STATICKÝ POSUDEK

Akce: **Kladno, Hut'ská 1375, Sládečkovské
vlastivědné muzeum v Kladně**

Posouzení poruch v objektu

Datum: 31.10.2018

PŮDORYS PŘÍZEMÍ

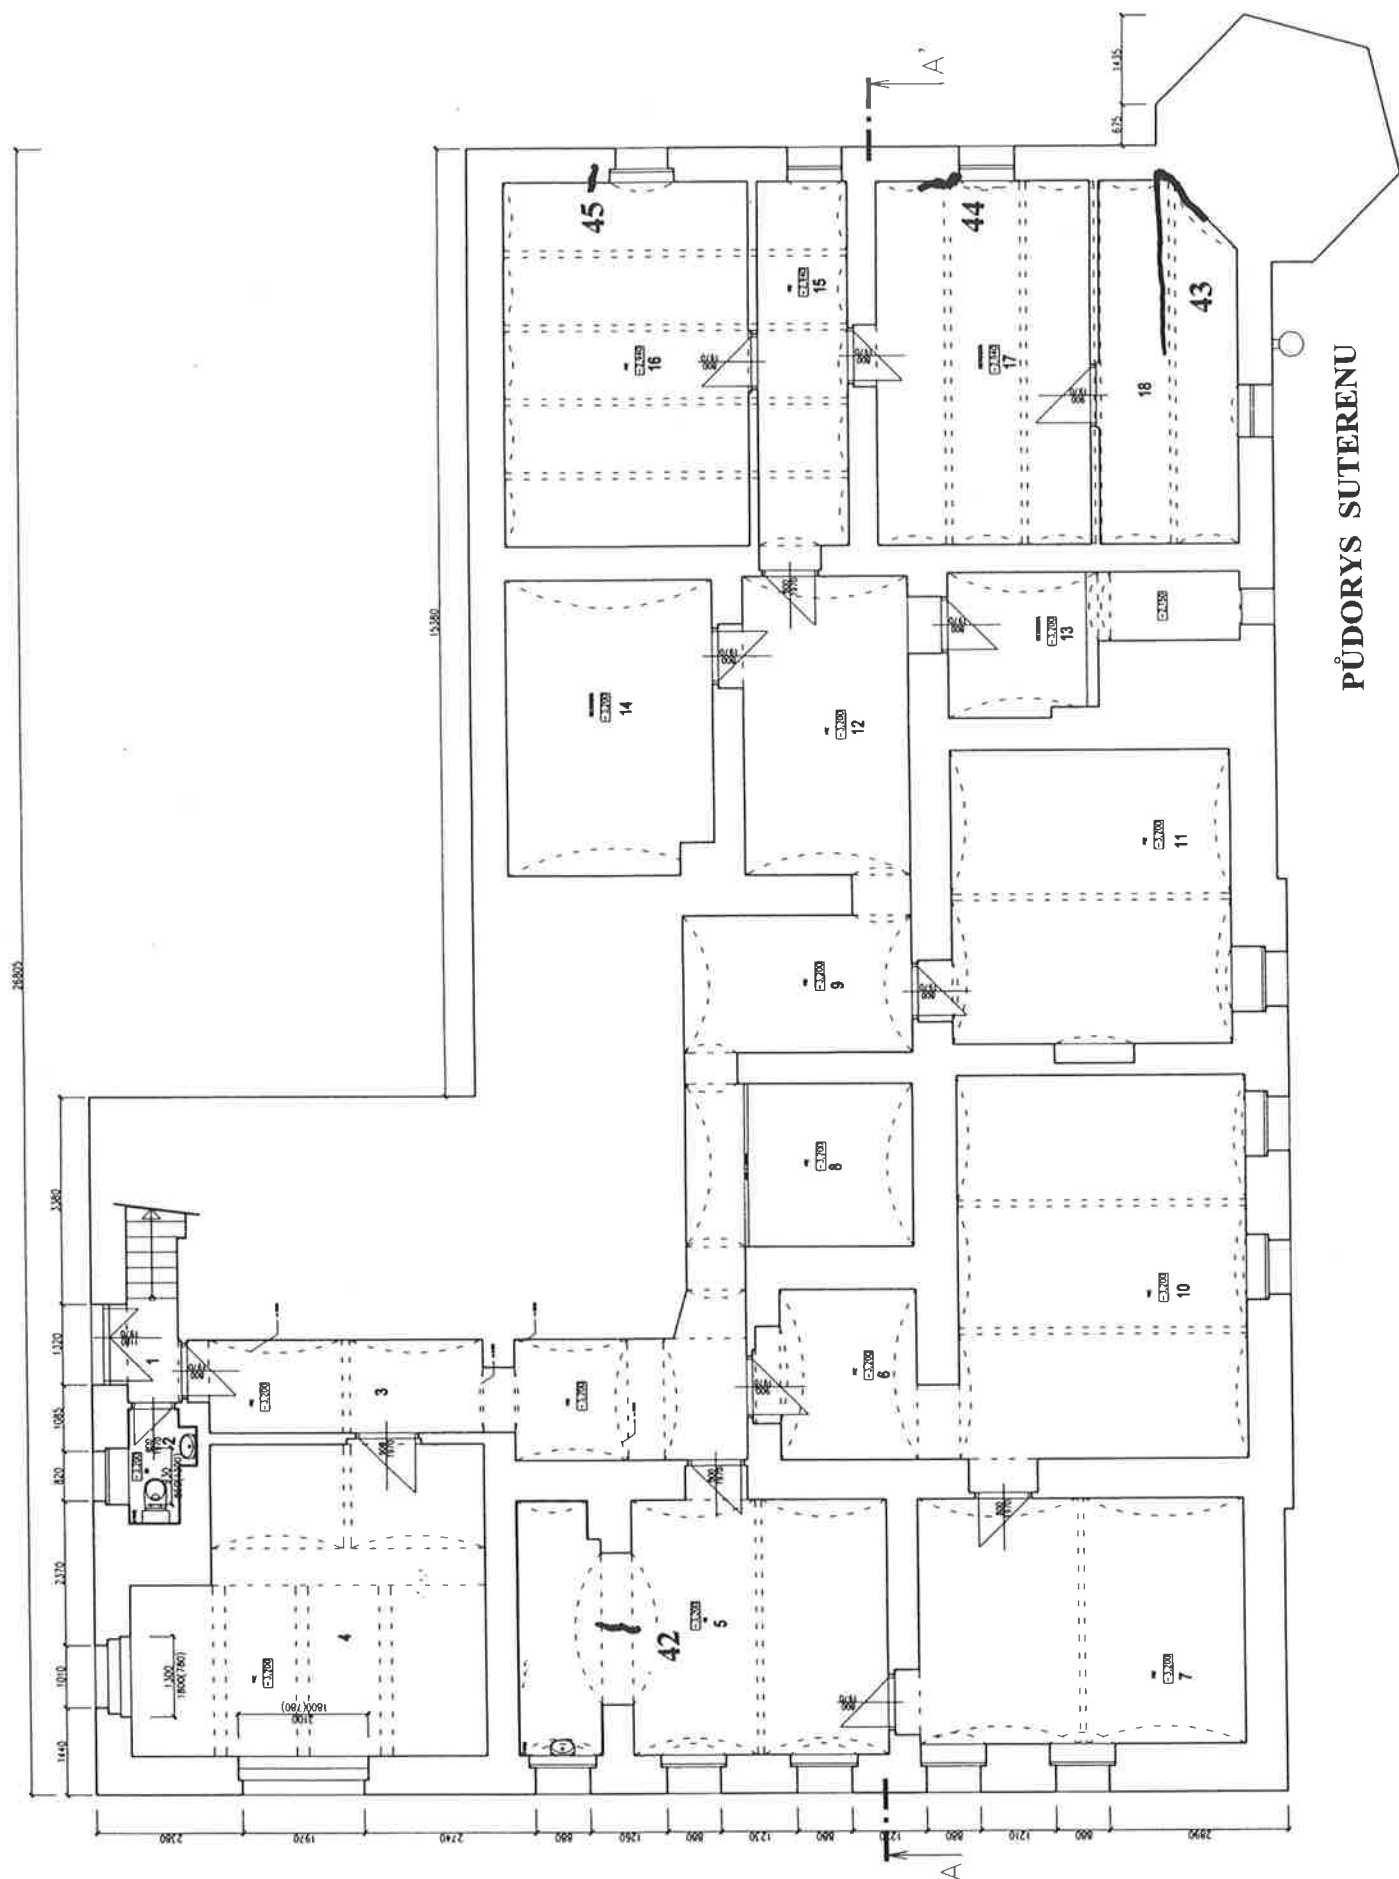
Přízemí:

38 šikmá trhlina ve stěně pod úhlem 45°, šířka 1mm

39 2x trhlina ve zdivu apsidy, šířka 3mm, ostatní trhliny v exteriéru apsidy nejsou zevnitř patrné

40 svislá trhlina, šířka 0 – 1mm

41 vlasová průběžná trhlina podél stropního nosníku přechází do stěny (12 let se v místnosti nemalovalo)

42 vlasová trhlina v klenebném pasu

43 šikmá trhlina ve stěně přechází do stopu a sleduje stropní ocelový nosník, šířka 3mm

44 svislá trhlina od rohu okna, šířka 3 – 4mm

45 svislá vlasová trhlina

- 46 svislá trhlina ve stěně, pokračuje do stropu podél ocelového nosníku, šířka 1mm

Opravy budou probíhat vždy při malířských pracích. V místě každé trhliny bude odstraněna omítka v pruhu o šířce 600mm – 300mm na obě strany od trhliny. Na zdivo bude nataženo rabicové pletivo (nikoli perlinka). Zdivo bude nadhozeno cementovým šprycem a bude nahozena dvouvrstvá omítka.
